OGGETTO: PROGETTO PER LA REALIZZAZIONE DI UN PARCO EOLICO E OPERE CONNESSE NEL COMUNE DI COMUNE DI VILLAROSA (EN) DELLA POTENZA DI 30,00 MW

PARERE ISTRUTTORIO CONCLUSIVO C.T.S. n. 296 del 14.04.2026

Parere di riferimento PII n. 32 del 16.05.2023

Figura 52. Carta degli impianti eolici autorizzati

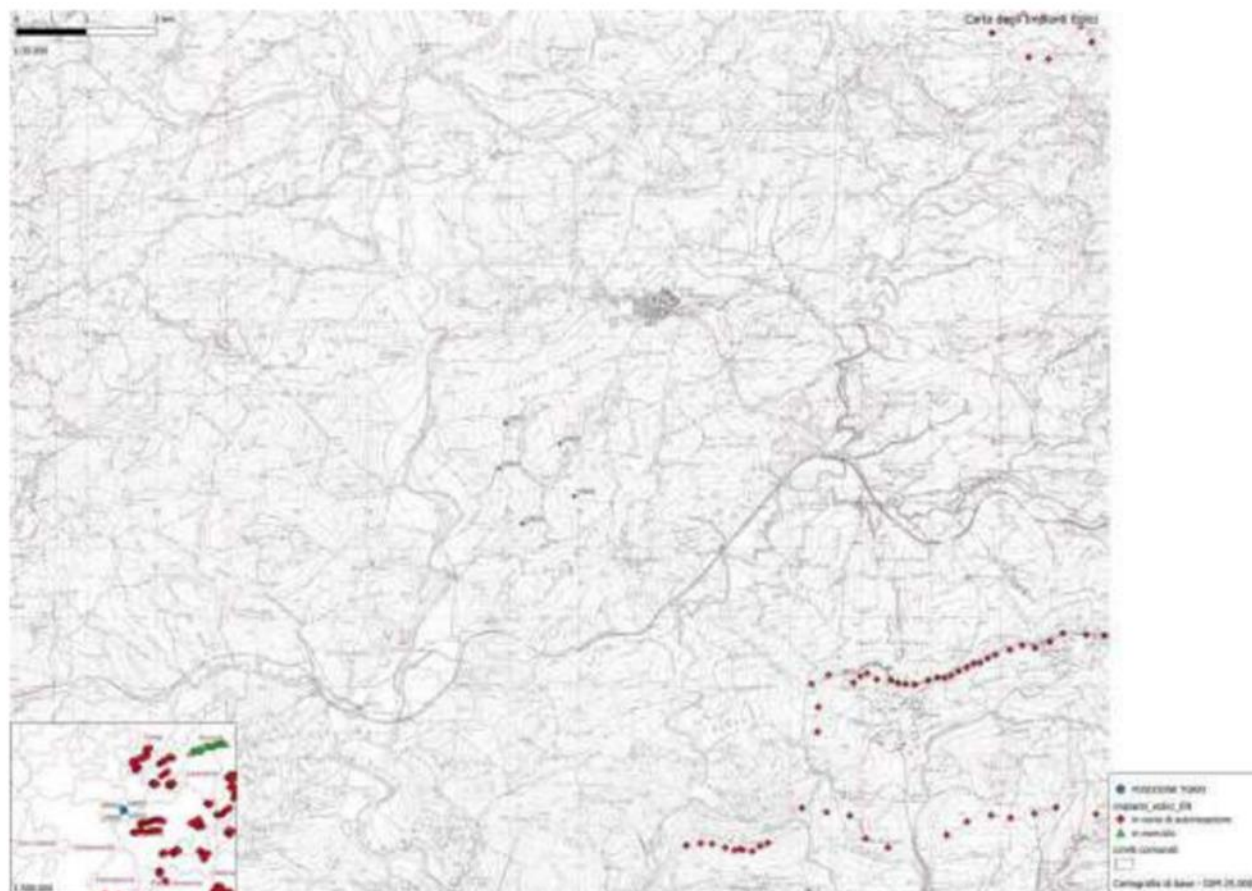
VALUTATO che il Proponente ha esaminato con adeguate cartografie e rendering lo studio di intervisibilità da punti di maggiore interesse, e l'effetto cumulo di impianto in un'area sostanzialmente priva di campi eolici esistenti o autorizzati alla data di presentazione delle integrazioni (16.05.2023)
